COMUNE DI  
CAMPI BISENZIO

# AGGIORNAMENTO DEL PIANO DI CLASSIFICAZIONE ACUSTICA

## MODIFICHE A SEGUITO DELL'ADOZIONE

Prima emissione

Estratto della cartografia del PCCA adottato con D.C.C. 139 del 17/06/2024

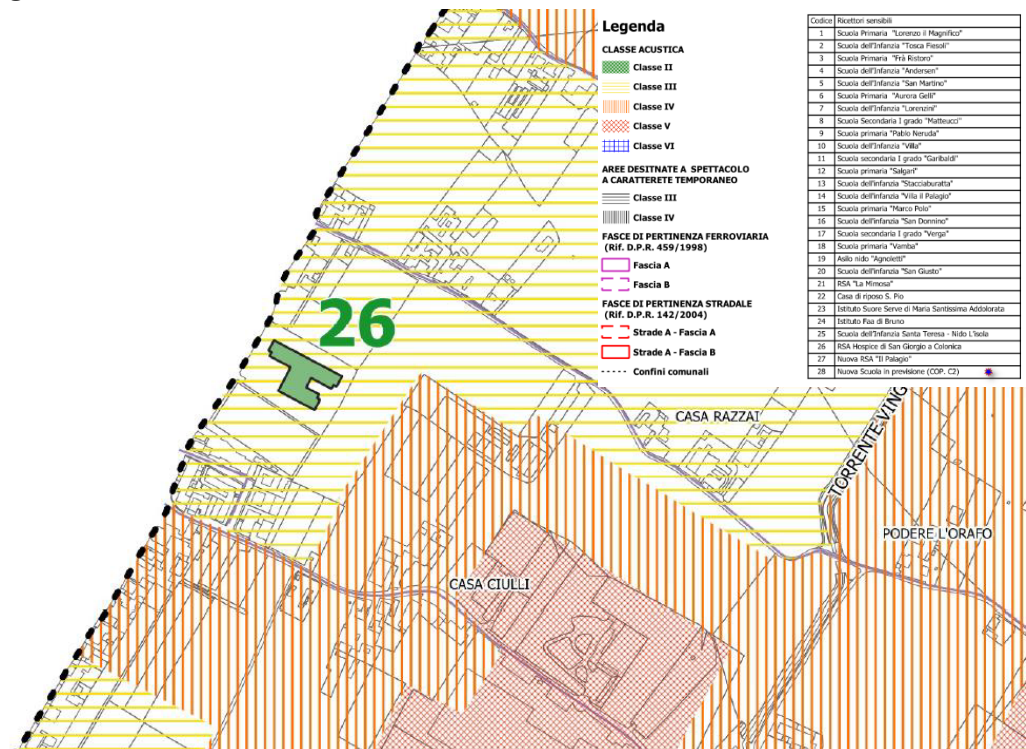
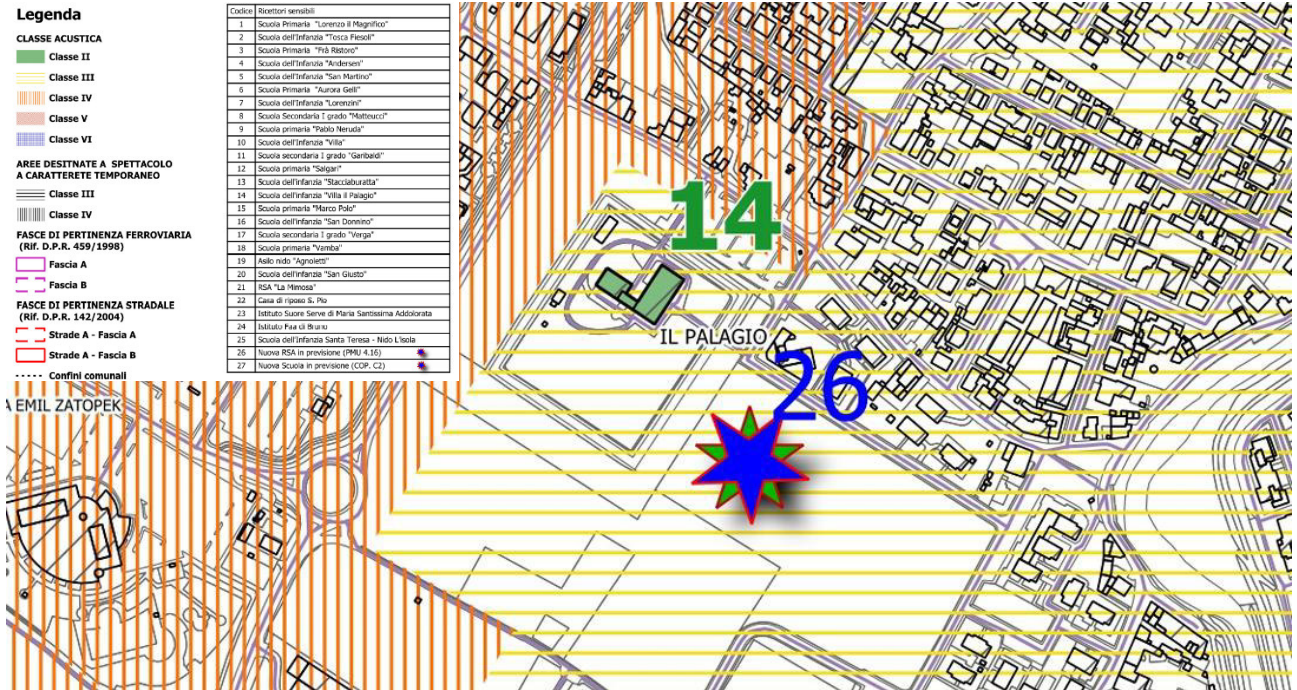
1) L'Allegato 6 – Cartografia dell'aggiornamento del Piano Comunale di Classificazione Acustica viene modificato nelle seguenti aree.

Estratto della cartografia - stato modificato

Estratto dell' Allegato 1 - Analisi degli interventi assoggettati a copianificazione al PCCA adottato con D.C.C. 139 del 17/06/2024

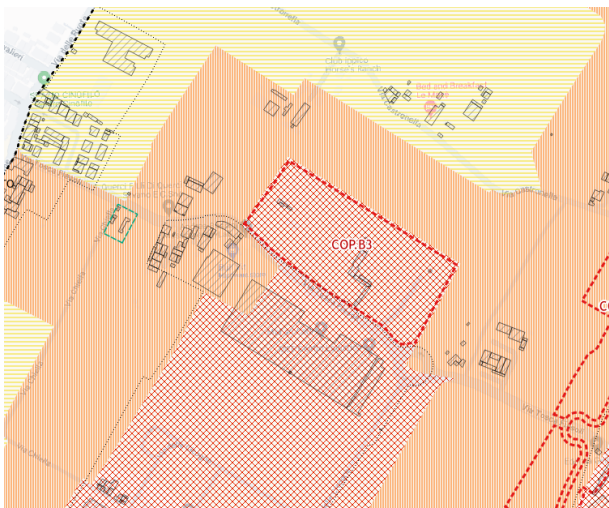
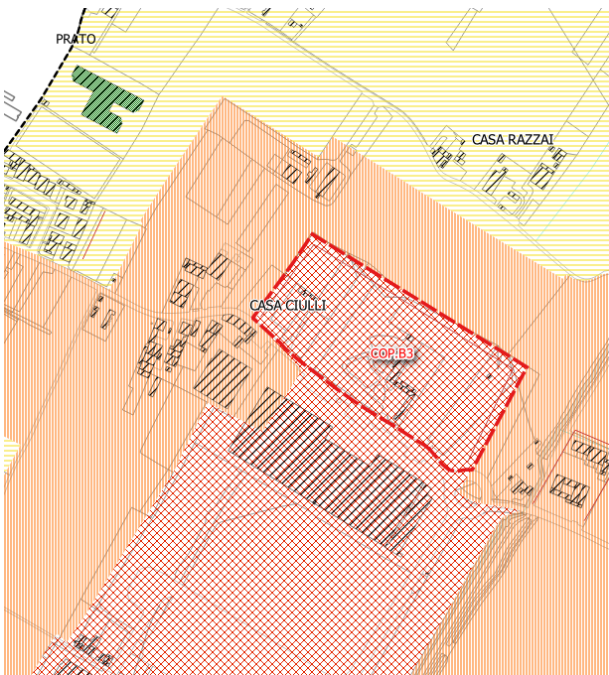
- 2) Nell' Allegato 1 - Analisi degli interventi assoggettati a copianificazione viene modificata la terza immagine riportata nella scheda dell'intervento assoggettato a copianificazione COP.B3, come di seguito riportato.**

Estratto dell' Allegato 1 - Analisi degli interventi assoggettati a copianificazione al PCCA - stato modificato

Figura 1- Planimetria generale del Piano Attuativo P.M.U. 4.16 (emissione febbraio 2019)

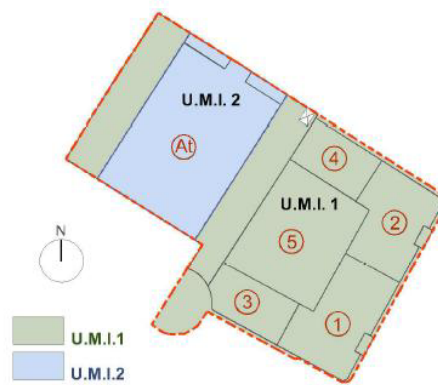
- ~~— PMU 4.16 via Aurelio Saffi: in tale lotto è prevista la realizzazione di una nuova RSA, secondo lo schema distributivo generale riportato nella seguente immagine. La zona di interesse si trova in classe III.  
Il lotto in questione non è oggetto, in questo aggiornamento, di una variazione di classificazione in corrispondenza della nuova RSA poiché non è ancora stato rilasciato nessun titolo edilizio alla realizzazione dell'opera. Si precisa quindi che al momento della progettazione della RSA dovrà essere apportata una variante al PCCA che abbia come obiettivo minimo quello di garantire la classe II all'edificio del nuovo ricettore sensibile.~~

È stata inoltre condotta un'analisi dei Piani Attuativi, Piani Complessi di intervento, Piani di Massima Unitari e smi. approvati e realizzati o in corso di realizzazione. Dei ventitré Piani analizzati solo per uno di essi sono necessarie le seguenti considerazioni/modifiche sulla classificazione, in base alle destinazioni d'uso previste e della classificazione acustica vigente su tali aree:
